AMPLIACIÓN DE INFORMACIÓN N°1

ESTUDIO DE IMPACTO AMBIENTAL CATEGORÍA II -
PROYECTO P.H. ALTOS DE PLAYA LEONA
PROMOTOR: LA MITRA PROPERTY INVESTMENT INC.

CORREGIMIENTO DE PLAYA LEONA, DISTRITO DE LA CHORRERA
PROVINCIA DE PANAMÁ OESTE
ELABORADO POR: GRUPO MORPHO, S.A.

| AMPLIACIÓN DE INFORMACIÓN N°1 | Fecha: Septiembre 2020 |

Figura N°2 Zona de Protección del Río Perequetecito y servidumbre completa

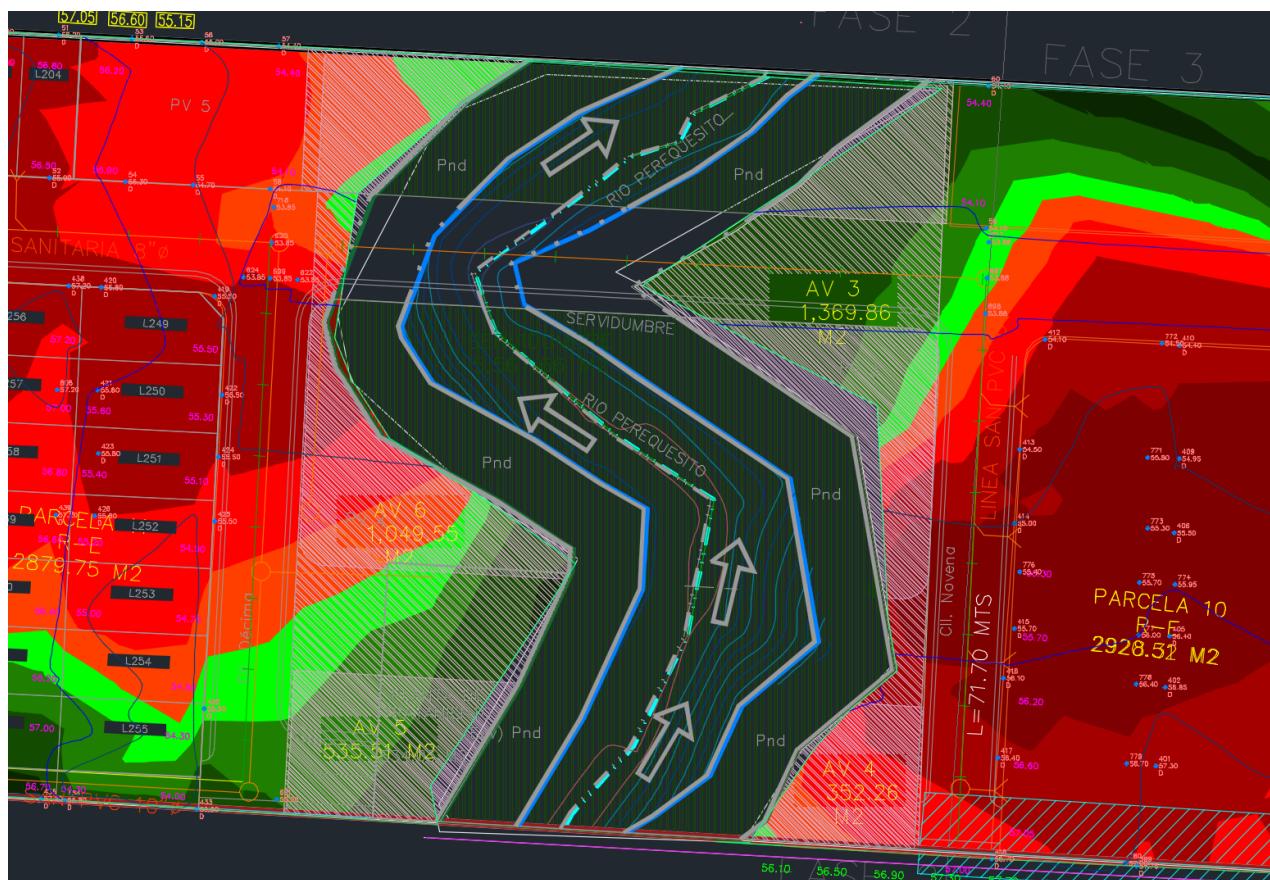
- a. Aclarar el área total del polígono del proyecto con sus respectivas coordenadas.
- b. Establecer el polígono de las áreas no desarrollables con sus respectivas coordenadas, donde se incluya zona de protección del río Perequetecito y plano donde se indiquen el ancho de cauce.

Dentro del polígono total del Proyecto se encuentra la zona de protección del río Perequetecito, siendo la misma 2,500 metros cuadrados. Al colocarse un puente con pilotes reduce la afectación de la vegetación en el punto del cruce del río. Las coordenadas de esta zona son las siguientes:

El ancho del cauce es variable, considerándose un rango entre 6 a 10 metros, por lo cual se consideró una protección de 10 metros desde el borde superior de la línea de la ribera, la cual está un poco más afuera del ancho del cauce. Ver imagen a continuación.

Figura N°3 Planos de Terracería y Perfiles

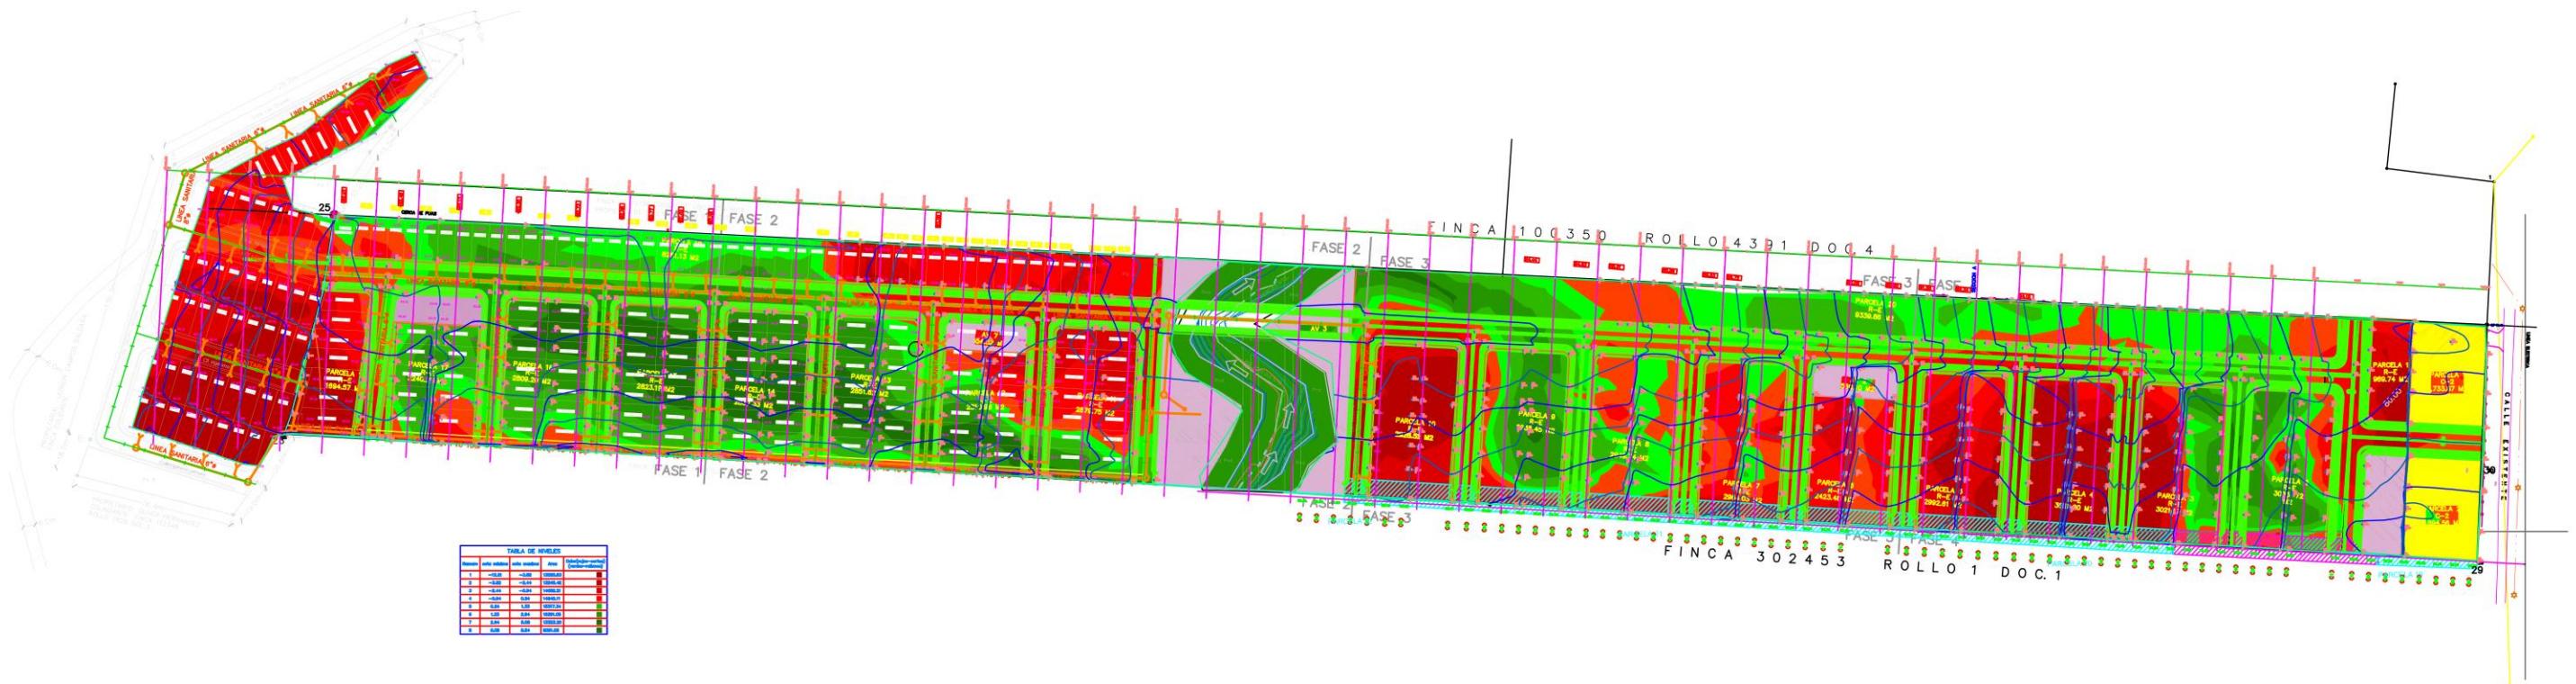
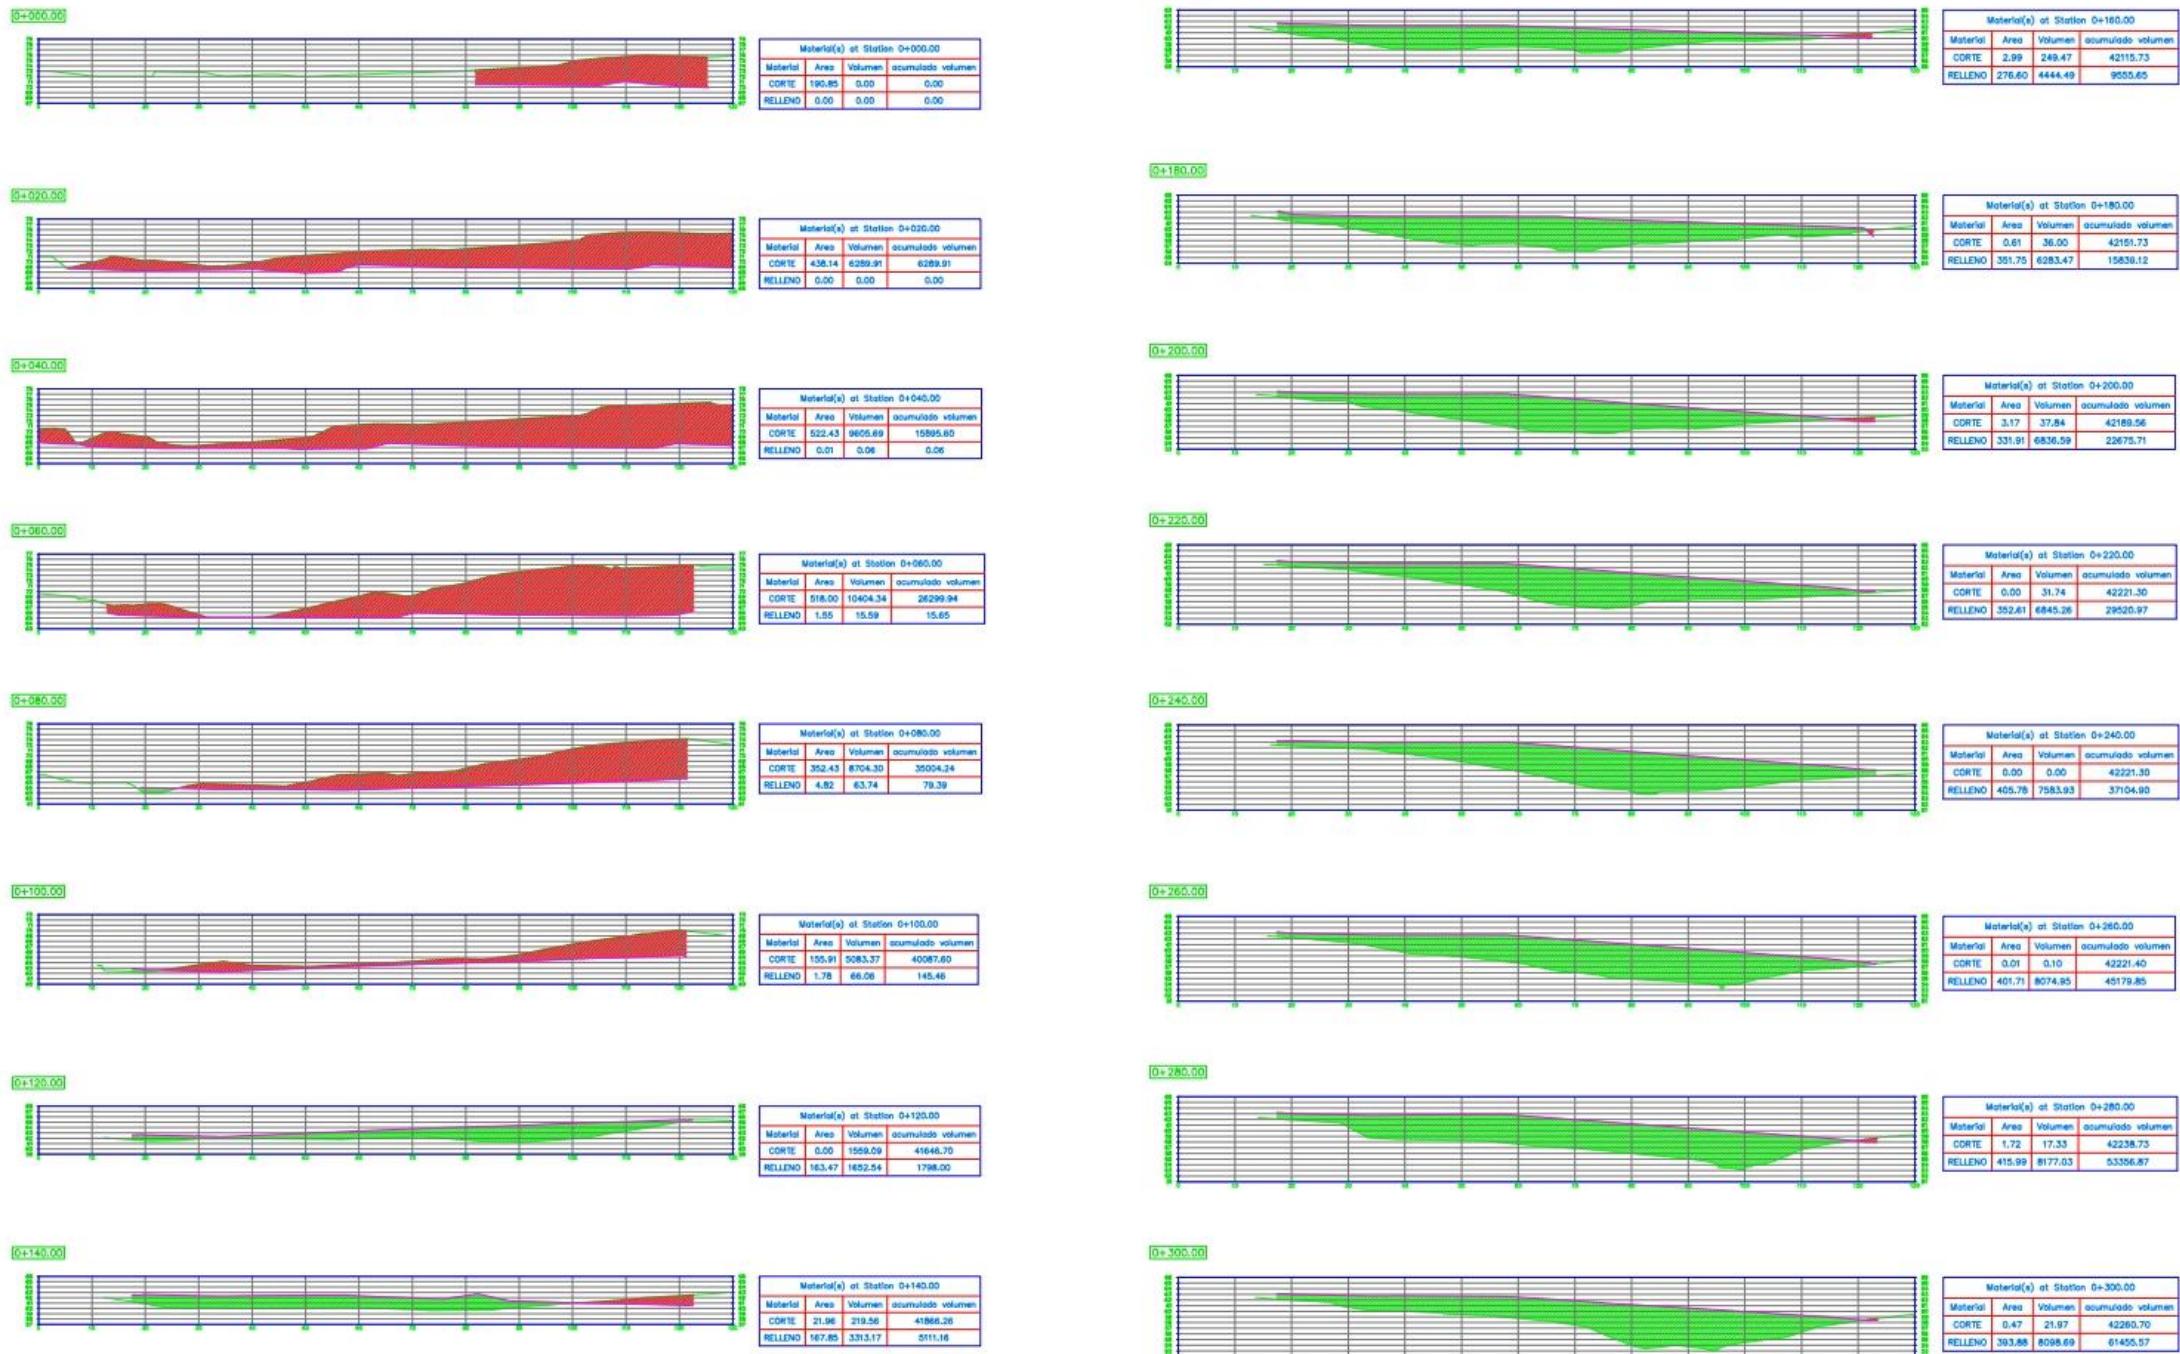
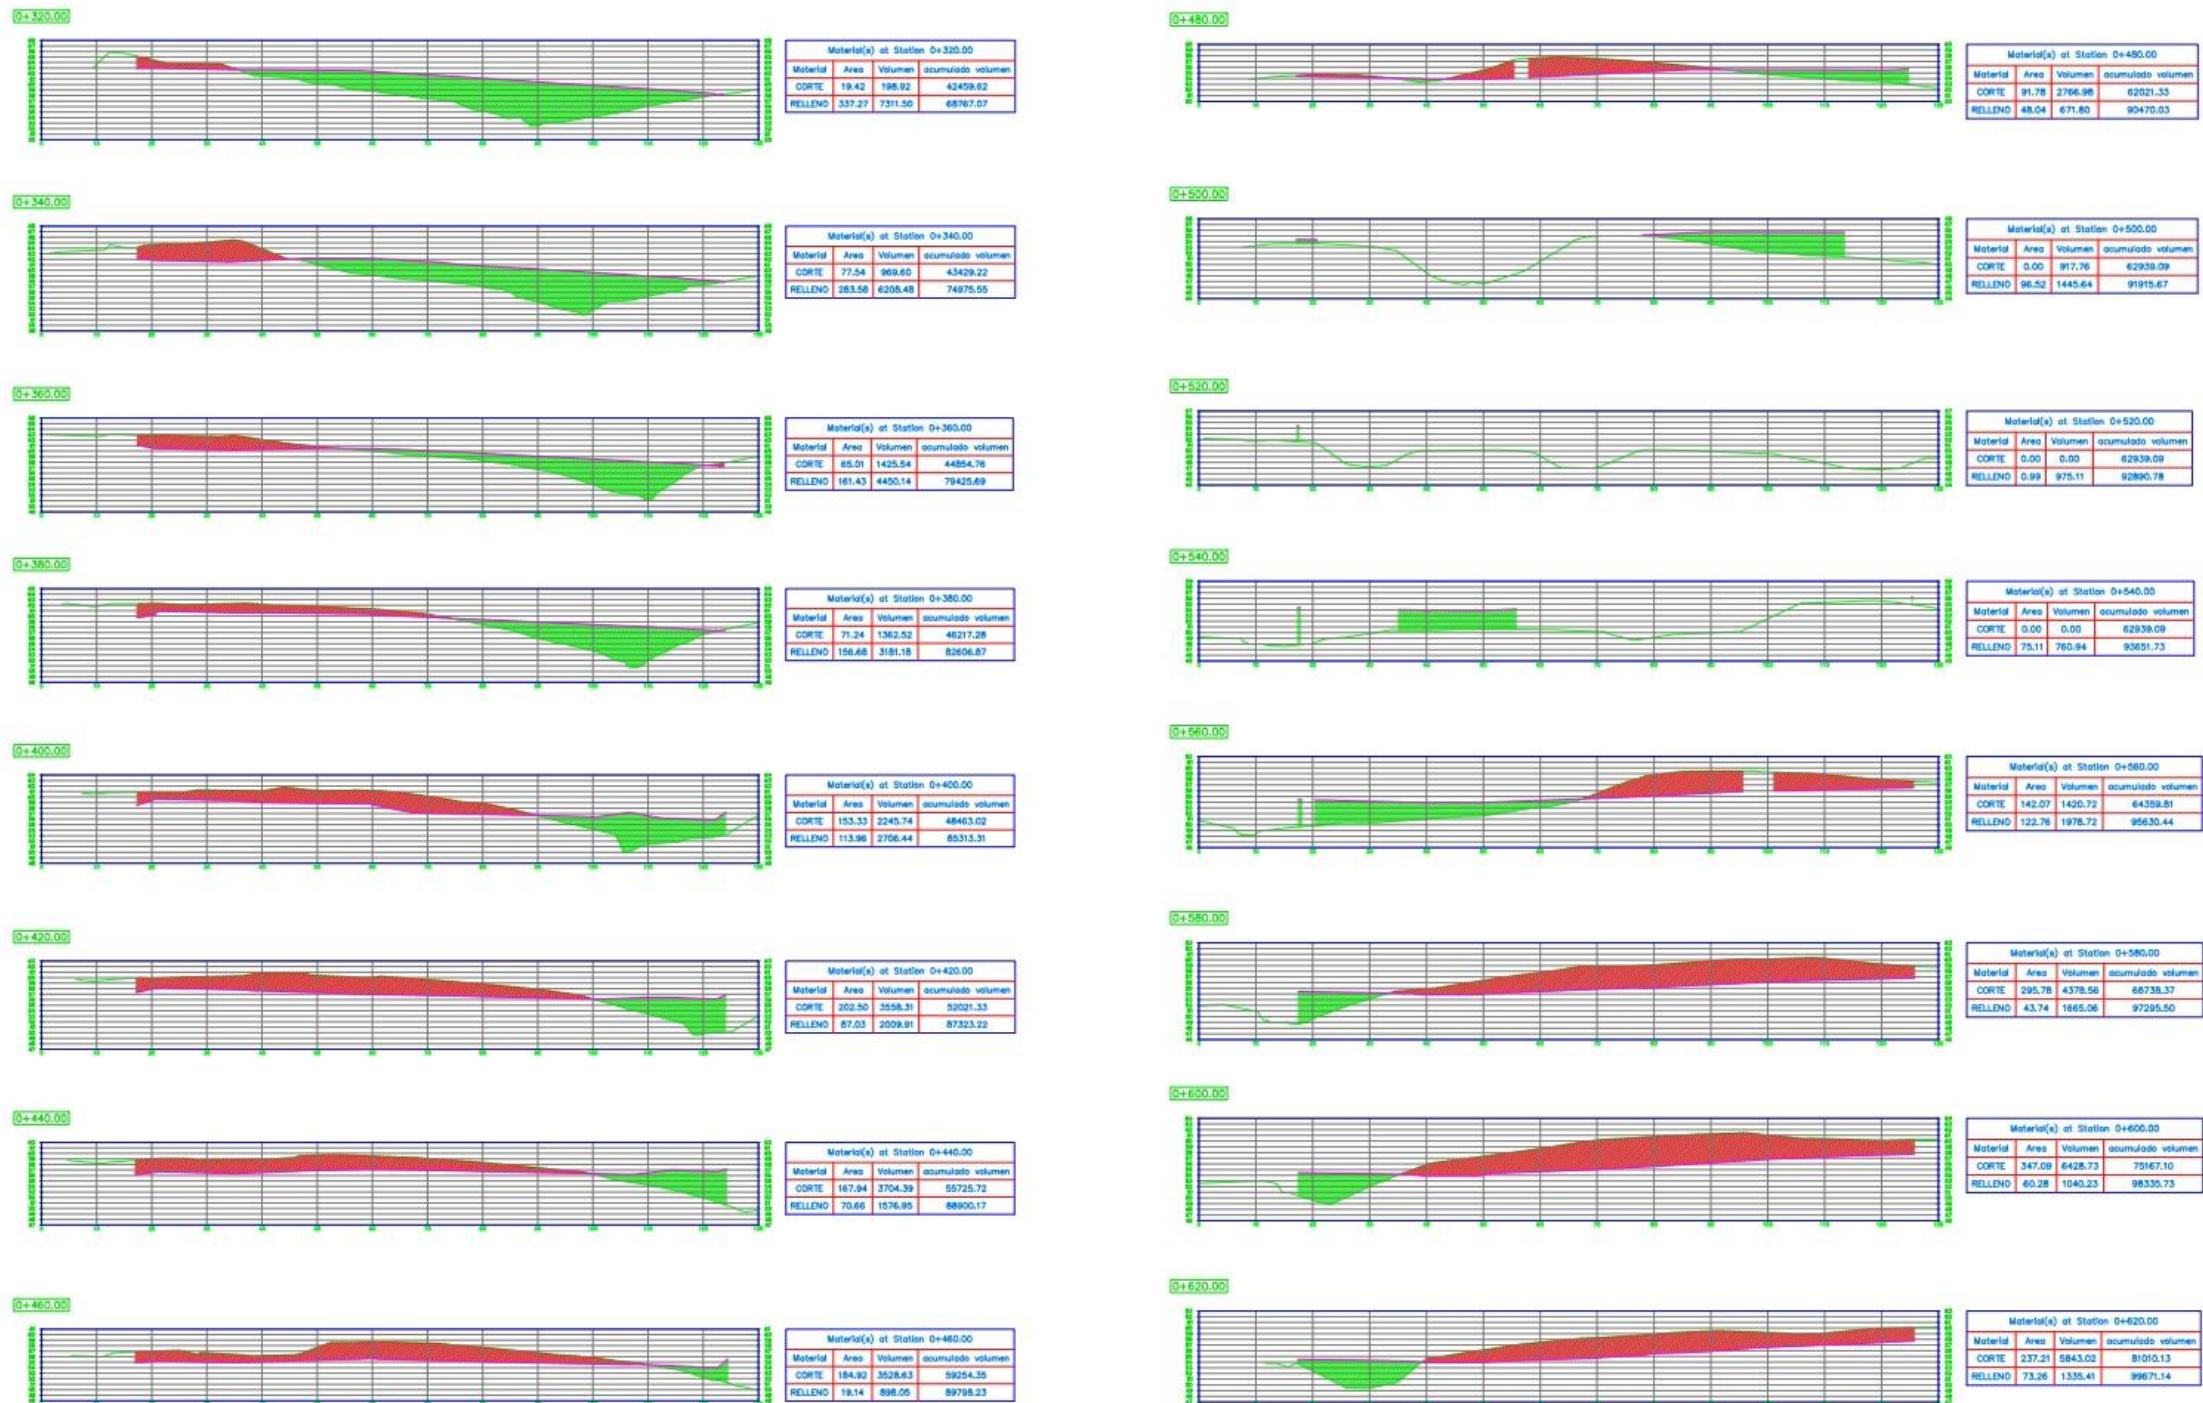
- a. Presentar Planos de los perfiles de corte y relleno donde se establezca: el volumen de movimiento de tierra a generar en el proyecto y volumen de material de relleno e indicar los niveles seguros de terracería.**

- c. Indicar si se tendrán excedentes y en caso de tener excedente se requiere.**
 - c.1 Donde será depositado el excedente del material de nivelación del proyecto, presentar coordenadas.**

R/. Ver en las figuras a continuación los planos de perfiles de corte y relleno, donde el volumen de movimiento de tierra estimado es:

Corte: 163,189.21 metros cúbicos

Relleno: 133,195.10 metros cúbicos

Excedente: 29,994.11 metros cúbicos

El excedente de material será depositado en el relleno sanitario de El Diamante, a menos que más cerca del momento de ejecución de la actividad haya disponible algún lote o proyecto vecino que tenga sus permisos para recibir este material.
